Брюксел, 20.10.2015 г.  
COM(2015) 512 final

ANNEX 1 – PART 2/2

#### **Предложение за решение на Съвета**

**относно позицията, която да бъде зета от името на Европейския съюз в рамките на Административния комитет за Конвенцията ТИР по отношение на предложението за изменение на Митническата конвенция относно международния превоз на стоки под покритието на карнети ТИР**

Скица № 9.4

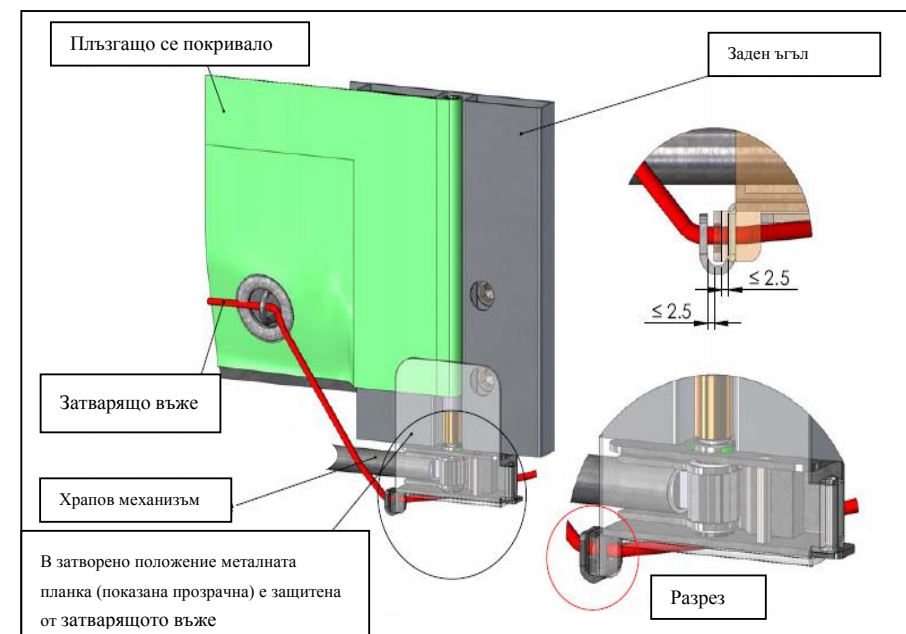
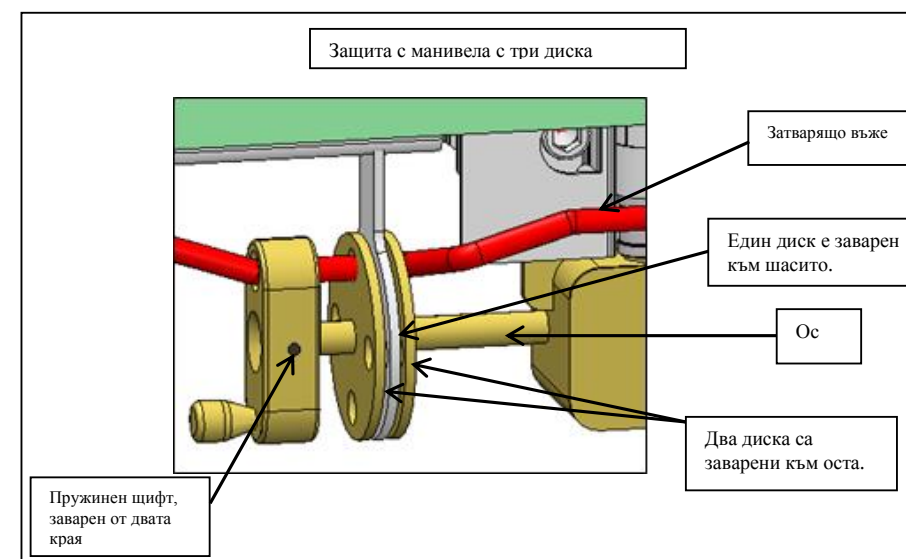
Съществуващата скица № 9 се заменя със следната:

За опъване на плъзгащите се покривала в хоризонтална посока се използва храпов механизъм (обикновено в задния край на контейнера). В тази скица се показват два примера — а) и б), за възможни начини за защита на храповия механизъм или предавателната кутия.

а) Защита на храповия механизъм

б) Защита на предавателната кутия

Скица № 9.5

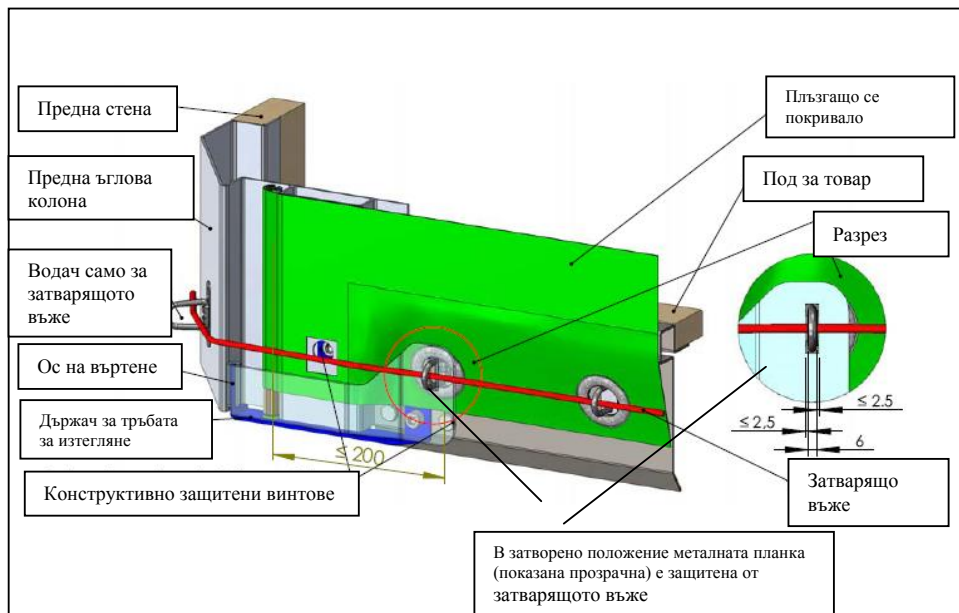
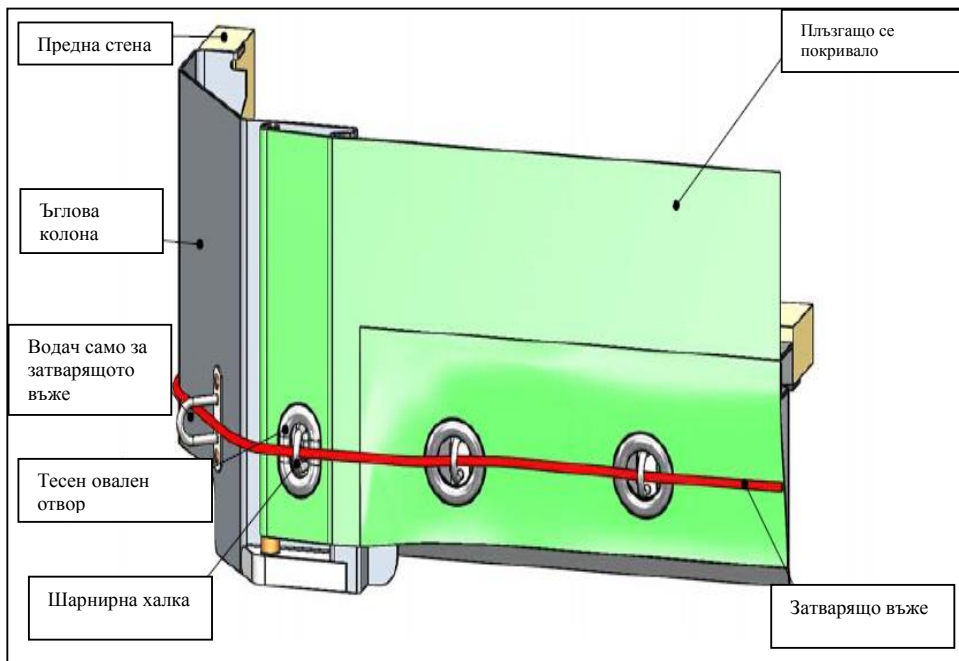
За закрепване на плъзгащото се покривало към другата страна (обикновено предната страна на контейнера), може да се използват следните системи — а) или б).

а) Метална планка

б) Тесен овален отвор, система срещу повдигане за тръбата за обтягане

### Скица № 10

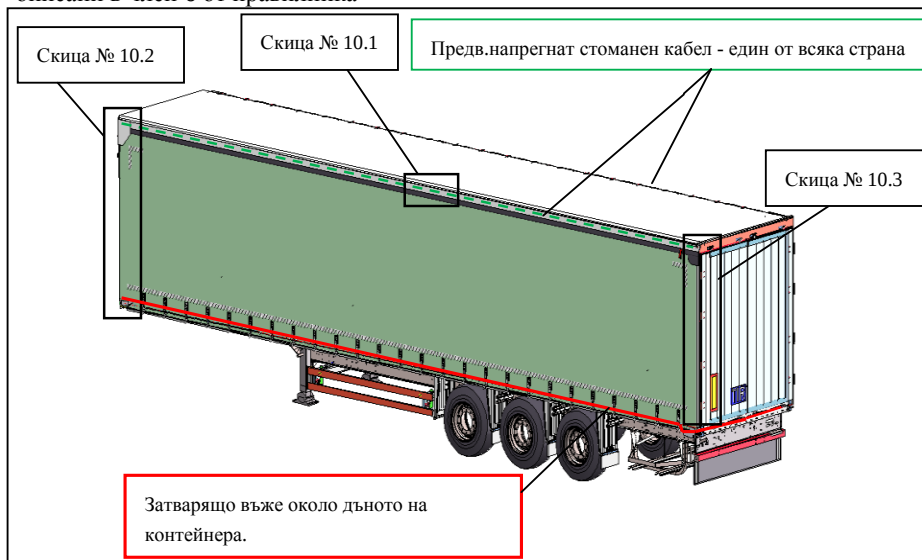
След новата скица № 9 се вмъква:

Тази скица показва пример за контейнер с посочване на важните изисквания, описани в член 6 от правилника

### Скица № 10.1

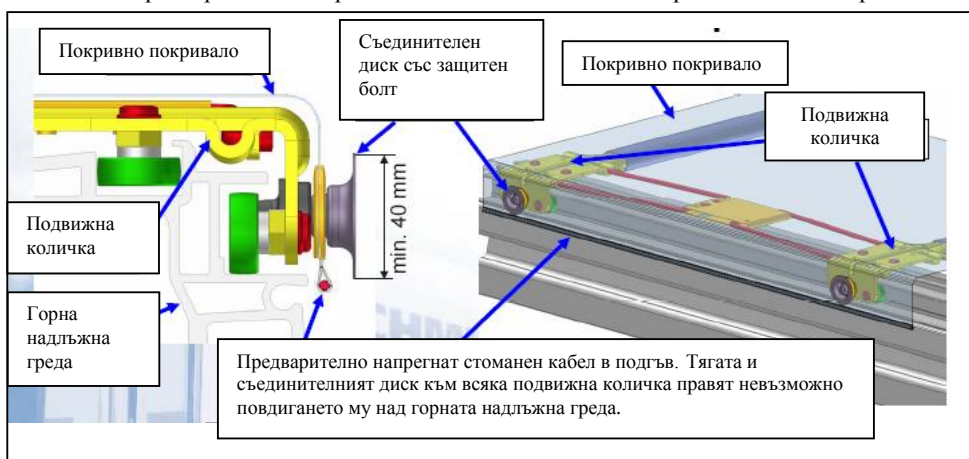
Два предварително напрегнати стоманени кабела, положени в подгъв, се закрепват към всяка страна на контейнера. Този предварително напрегнат стоманен кабел е фиксиран към предната и задната част на каросерията (вж. скици № 10.2 и № 10.3). Тягата и съединителният диск към всяка подвижна количка правят невъзможно повдигането на подгъва с предварително напрегнатия стоманен кабел над горната надлъжна греда.

Скица № 10.2

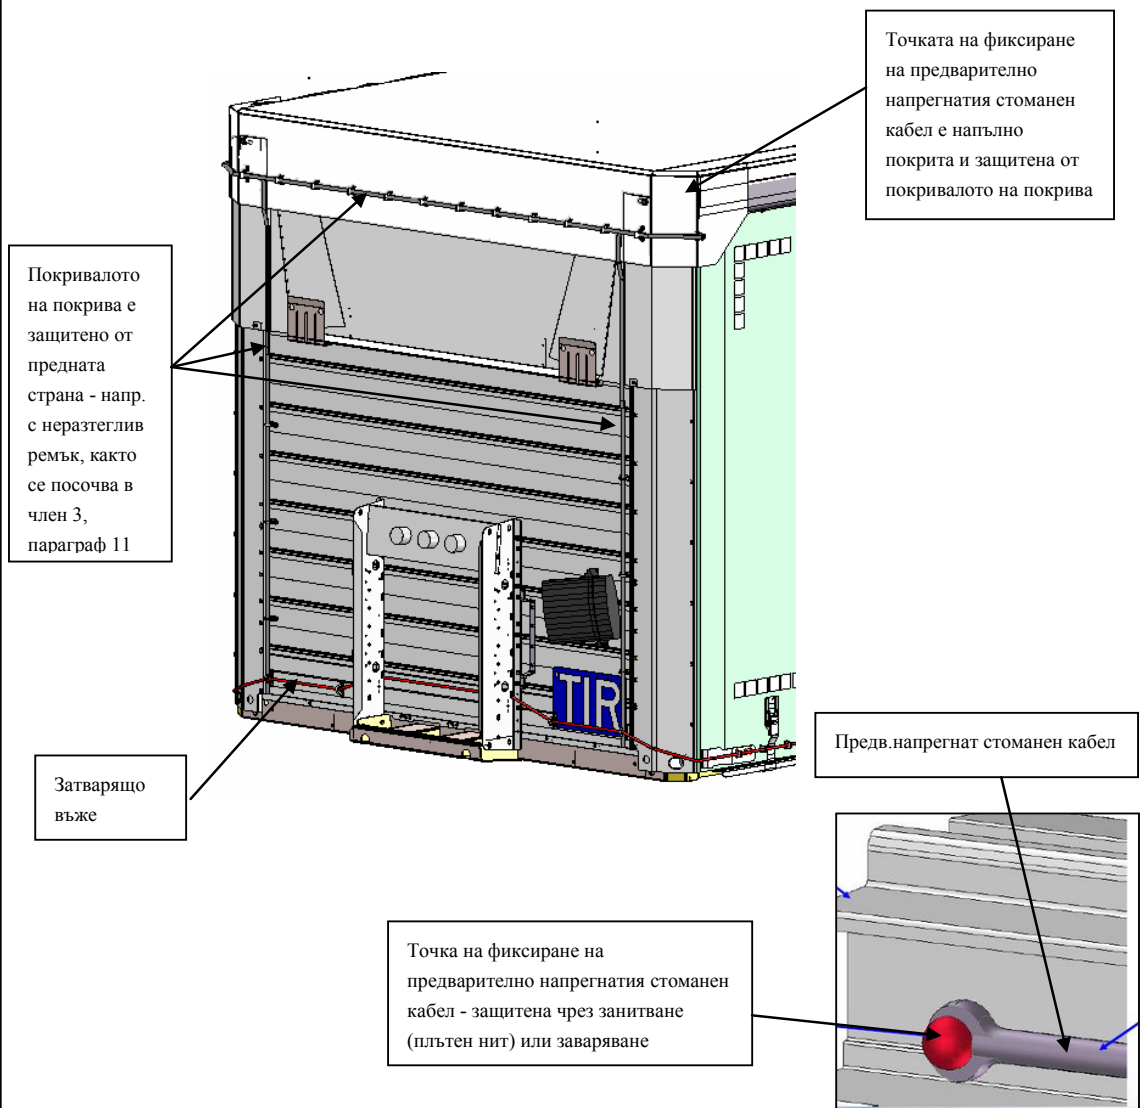
Покривалото на подвижния покрив трябва да се застъпва с твърдата част на покрива в предната страна на контейнера, така че покривалото да не може да бъде изтеглено над горния край на горната надлъжна греда.
